WYJAŚNIENIE TREŚCI SPECYFIKACJI WARUNKÓW ZAMÓWIENIA

Działając na podstawie *art. 135 ust. 2 ustawy z dnia 11 września 2019 r. Prawo zamówień publicznych (tekst Dz. U. z 2022 r. poz. 1710)* Zamawiający wyjaśnia treści SWZ w postępowaniu, którego przedmiotem jest Budowa nowej siedziby Komendy Powiatowej Policji w Polkowicach, numer sprawy PUZ-2380-134-079-134/2022/MR

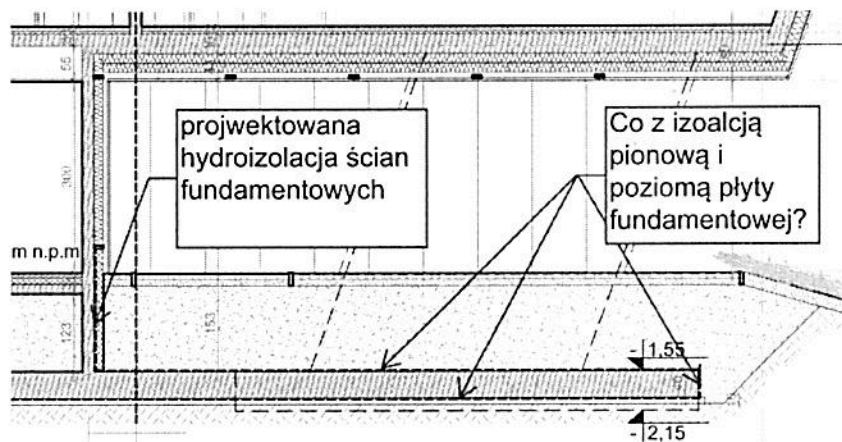
W dokumentacji technicznej mowa jest o hydroizolacji ścian fundamentowych dla budynków A, B i C. Jakiego typu jest ta izolacja: lekkiego, średniego czy ciężkiego? W jakiej technologii należy ją wykonać: jako powłokową z masy bitumicznej, czy w postaci rolowych materiałów bitumicznych (papy)?

ODPOWIEDŹ: Sposób uszczelnienia ścian fundamentowych oraz płyty został opisany w PW Architektura- Opis pkt. 5

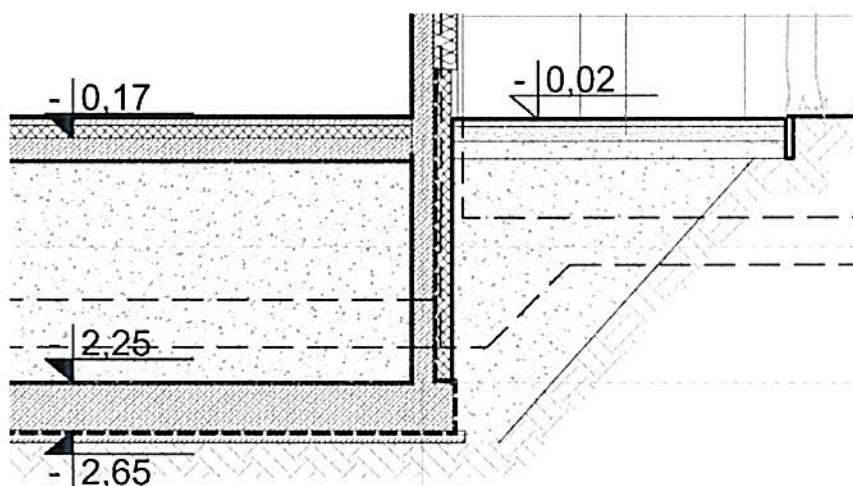
Czy izolację termiczną ścian zewnętrznych fundamentowych (płyty - polistyren ekstrudowany gr. 15 cm) należy wykonać do poziomu wierzchu płyty fundamentowej – jak pokazuje dokumentacja techniczna (np. do poziomu -2,25m)? Czy należy je wykonać do poziomu – głębokości przemarzania gruntu?

ODPOWIEDŹ: Należy wykonać zgodnie z PW.
